Parc éolien Mont Sainte-Marguerite à
Saint-Sylvestre, Saint-Séverin et
Sacré-Cœur-de-Jésus

6211-24-077

RECUEIL DES AVIS ISSUS DE LA CONSULTATION AUPRÈS DES MINISTÈRES ET ORGANISMES

Figure 2 - Zones susceptibles de subir des nuisances sonores causées par les éoliennes T5, T6 et T9.

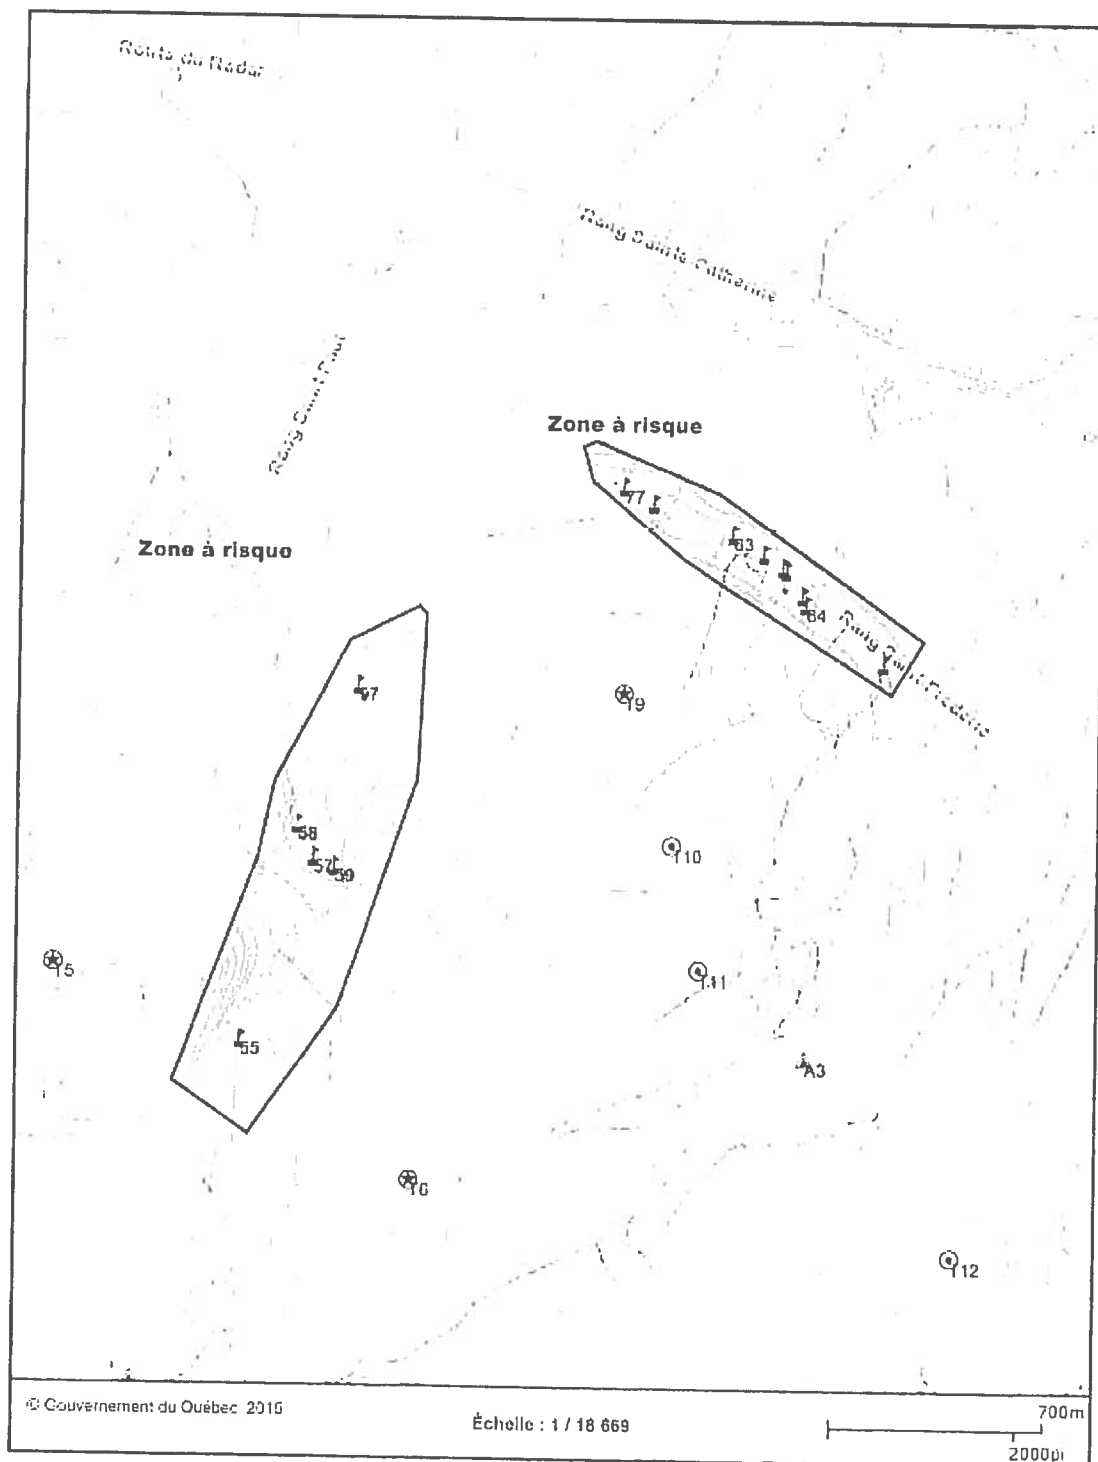
3. Examen du volet sonore de l'étude d'impact environnemental
